# 水島港港湾計画一部変更

## 水島地区

### 利用計画図

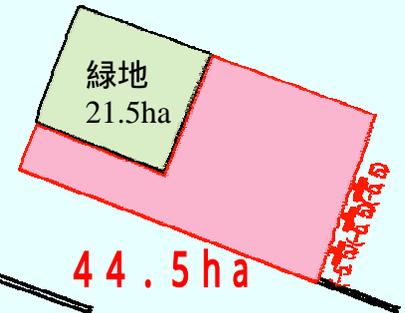
廃棄物処理用地: 8.5ha → 44.5ha

(S48)	→	(H15)
泊地(錨地等)	→	ドルフィン 3バース
(-4.0 ~ -12.0m)		(水深5.5m)

・新たな処理用地を確保することにより、逼迫する産業廃棄物を長期的に処理することが可能

受入期間 約4年 **約20年**
